ชี้แจงข้อสอบถามเกี่ยวกับ TOR ประกวดราคาจ้างก่อสร้างงานก่อสร้างงานเสริมเสถียรภาพและป้องกันน้ำท่วมตามแนวคลองประปา ช่วงถนนศรีสมาน ถึงไซฟ่อนรังสิต และงานอื่นที่เกี่ยวข้อง สัญญา ปสป-2  
ด้วยวิธีประกวดราคาอิเล็กทรอนิกส์ (e-bidding)

ข้อ	อ้างอิงข้อกำหนดใน TOR	ข้อสอบถาม	ข้อชี้แจง กปน.
1	เอกสารประกวดราคา ชุดที่ 3/4 ใบเสนอราคาและเอกสารแนบท้าย เอกสารแนบท้าย"ข" ขอบเขตของงาน 2.1.1 ค่างานตามรายการลำดับที่ 1.1 "งานรื้อย้ายทั่วไปและสาธารณูปโภค"	ถ้าจำเป็นต้องทำการรื้อย้ายสายไฟฟ้าเนื่องจากกีดขวางการก่อสร้าง ค่าใช้จ่ายในการรื้อย้ายทางการประปานครหลวงเป็นผู้รับผิดชอบใช่หรือไม่	ค่าใช้จ่ายในการรื้อย้ายสายไฟฟ้า อยู่ในความรับผิดชอบของผู้ยื่นข้อเสนอ โดยรวมอยู่ในค่าใช้จ่ายพิเศษตามข้อกำหนดและค่าใช้จ่ายอื่นที่จำเป็นต้องมี ของรายการเสนอราคา
2		ขอคำระดับน้ำควบคุมทั้งปีของคลองประปาได้หรือไม่ เพื่อเป็นข้อมูลในการวางแผนงานก่อสร้าง อนึ่งในช่วงฤดูฝนระดับน้ำในแม่น้ำเจ้าพระยาขึ้นสูง ทางกรมประปา จะสามารถควบคุมระดับน้ำในคลองประปาให้เหมาะสมกับการก่อสร้างได้หรือไม่ หากไม่ได้ ทางกรมประปา จะจ่ายเงินชดเชยและขยายเวลาก่อสร้างให้หรือไม่อย่างไร	ข้อมูลระดับน้ำในคลองประปาอยู่ในดุลพินิจของการประปาฯ ในการส่งมอบให้ผู้ยื่นข้อเสนอ ซึ่งระดับน้ำในคลองประปาจะไม่ขึ้นลงตามระดับน้ำในแม่น้ำเจ้าพระยา แต่ระดับน้ำในคลองประปาจะขึ้นอยู่กับการสูบน้ำ

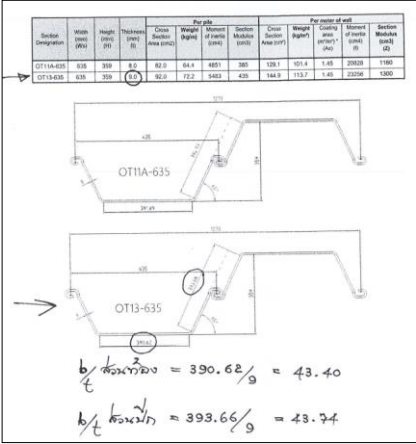
9		ริมคลองฝั่งตะวันออก (ประมาณ 700 เมตรจากจุดเริ่มต้นโครงการ) พบว่ามีรั้วของเอกชนอยู่ใกล้กับแนวก่อสร้างมาก หากว่าขณะก่อสร้างพบว่าส่วนหนึ่งส่วนใดของรั้วหรือฐานรากของรั้วกีดขวางการก่อสร้างทางการประปาฯ จะสั่งการอย่างไร	ในการดำเนินการก่อสร้าง เป็นดุลพินิจของผู้ยื่นข้อเสนอที่จะเสนอเทคนิควิธีการก่อสร้างที่เหมาะสม พร้อมทั้งประสานงานกับผู้ที่เกี่ยวข้องเพื่อให้การก่อสร้างสำเร็จลุล่วง
10		สะพานข้ามคลองในโครงการนี้มีทั้งหมด 4 สะพานดังนี้ KM.18+947 เป็นสะพานรถยนต์ใช้งานปกติ KM.20+682 สะพานคนข้ามแต่ไม่ได้ถูกใช้งานในปัจจุบัน KM.21+281 สะพานคนข้ามใช้งานปกติ KM.23+100 สะพานคนข้ามที่ไม่ระบุในแบบว่าจะให้ทำอย่างไรแต่หน้างานมีและถูกใช้งานอยู่ กรณีนี้สำหรับสะพานที่ 4 ดังกล่าวที่ไม่ระบุในแบบทางการประปาฯ จะสั่งการอย่างไร เนื่องจากกีดขวางการก่อสร้าง	งานสะพานข้ามคลองผู้ยื่นข้อเสนอจะต้องเสนอตามขอบเขตงานที่ระบุในเอกสารประกวดราคา ในส่วนที่จะพิจารณาว่ากีดขวางการก่อสร้างเพียงใดขึ้นอยู่กับเทคนิควิธีการก่อสร้างของผู้ยื่นข้อเสนอ ซึ่งหากไม่ระบุไว้เมื่อจำเป็นต้องรื้อออกเพื่อให้ดำเนินการก่อสร้างได้จะต้องทำสะพานชั่วคราวให้สามารถใช้งานได้ และเมื่องานก่อสร้างแล้วเสร็จจะต้องก่อสร้างทดแทนให้สามารถใช้งานได้ตามเดิม
